Vermerk zur Stellungnahme der UNB des Hochsauerlandkreises zum Antrag gemäß § 16b BImSchG für die Errichtung von zwei WEA und den Abbau einer WEA im WP „Giershagen“

Datum: 11.12.2025

Projekt: Genehmigungsantrag (Az.: 42.40703-2004-04) der Windpark Giershagen GmbH & Co. KG

Der vorliegende Vermerk kommentiert das Schreiben der unteren Naturschutzbehörde vom 17.11.2025 (Az.: 47/61.95.62/1 (29/2025)) hinsichtlich der naturschutz- und artenschutzfachlichen Aspekte. Sachdienliche Hinweise der UNB werden in die Antragsunterlagen mit aufgenommen.

Abb. 30: Korrekturfaktor (y-Achse) für die aus der akustischen Aktivität berechnete Schlagopferzahl in

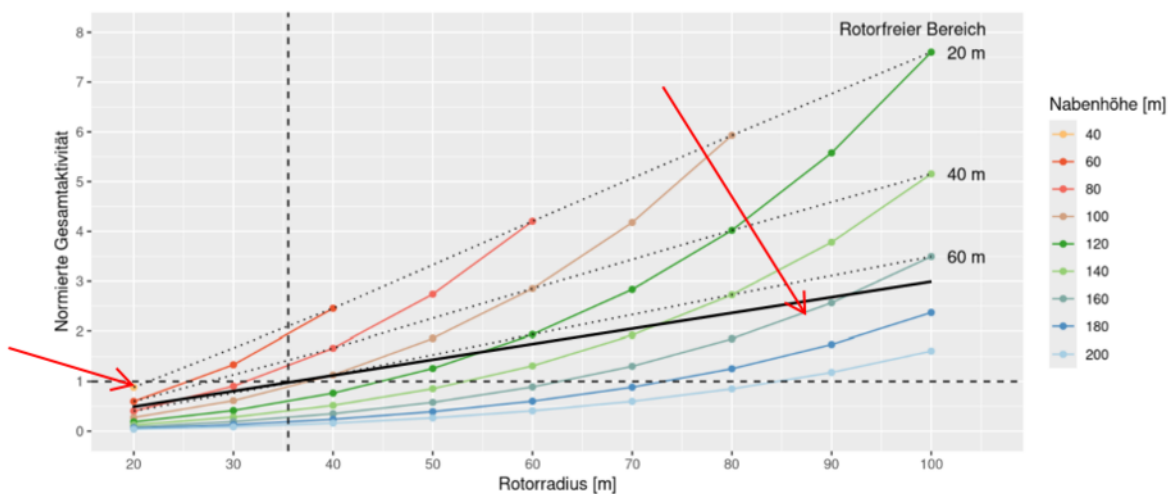
In Kapitel 4.4 wird unter Berücksichtigung des vertikalen und horizontalen Aktivitätsgradienten ein Modell zum Vergleich der Schlagopferzahl in Abhängigkeit von der Größe der WEA dargestellt (vgl. Abbildung 30 – siehe unten). „Ist zum Beispiel das Integral der Aktivitätsdichte für eine WEA doppelt so hoch wie für die Referenz-WEA, so ist an der WEA auch mit einer doppelt so hohen Schlagopferzahl zu rechnen. Dem zugrunde liegt die Annahme einer linearen Korrelation der integrierten Aktivitätsdichte mit dem Schlagrisiko.“

Demzufolge würde sich die normierte Gesamtaktivität von etwa 1 an der Bestandsanlage (linker roter Pfeil) auf ca. 2,3 pro Neuanlage (rechter Pfeil) bzw. insgesamt auf ca. 4,6 erhöhen. Insofern nimmt das denkbare Konfliktpotenzial entsprechend zu.

Daher erfolgt als fachlicher Vorschlag freiwillig durch den Vorhabenträger im laufenden Betrieb ein begleitendes Gondelmonitoring im Zeitraum 01.04. bis 31.10.2026 an der abzubauenen WEA nach der Methodik von BRINKMANN ET AL. (2011), BEHR ET AL. (2015) und BEHR ET AL. (2018) im Sinne des Artenschutzleitfadens NRW. Dadurch kann bei der abzubauenen WEA die Bestandssituation ohne fledermausfreundlichen Betrieb mittels ProBat (in der aktuellen Version 7.1g) ermittelt werden. Dabei müssen mindestens die Parameter Windgeschwindigkeit, Temperatur und elektrische Leistung (sowie ggf. Niederschlag) im 10min-Mittel erfasst werden. Die dadurch ermittelte abstrakte Gefährdung von Fledermäusen über die gesamte Aktivitätsperiode (April bis Oktober) an der Bestandsanlage pro Jahr, kann dann für die Neuanlagen als entsprechender Schwellenwert an Schlagopfer pro Jahr eingestellt werden, so dass gleichbleibende bzw. keine größeren Auswirkungen zu erwarten wären bzw. die Signifikanzschwelle nicht überschritten wird.

Abbildung 5: Verbreitungskarte zum Grauspecht

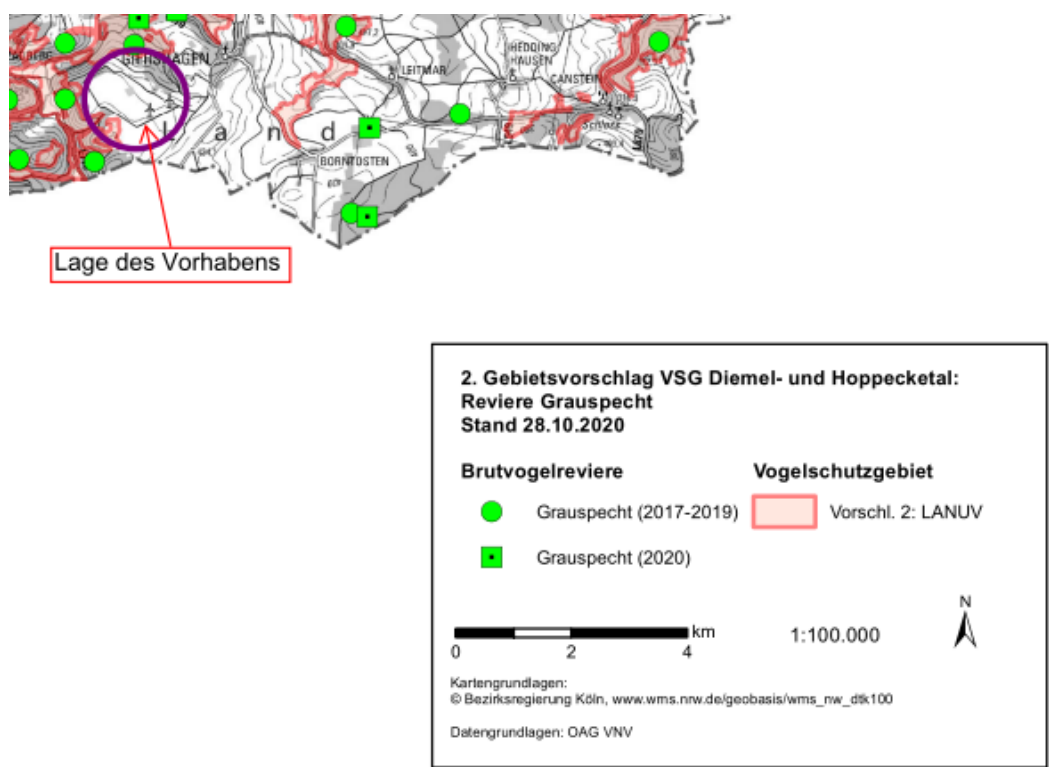
Der Wunsch, die Abbildungen 5-7 auszutauschen wird zur Kenntnis genommen und entsprechend der Ausschnitt verkleinert. Eine Manipulation der Karten des LANUK wird aus fachgutachterlicher Sicht entschieden abgelehnt. Dabei sei angemerkt, dass die Verbreitungskarten vom Grauspecht, Neuntöter und Raubwürger im Vogelschutzgebiet im Rahmen der ersten Anhörung mit dem 2. Gebietsvorschläges vom LANUK mit Stand: 28.10.2020 veröffentlicht wurden. Die dort veröffentlichten Nachweise vom Grauspecht, Neuntöter und Raubwürger finden sich auch im LINFOS und wurden in der Abbildung 8 bezogen auf das Vorhabensumfeld dargestellt. Insofern ergibt sich daraus kein neuer Erkenntnisgewinn gegenüber den vorliegenden Abbildungen und ist für die Sachverhaltsermittlung unerheblich. Die geforderte Darstellung ist aus fachlicher Sicht überflüssig.
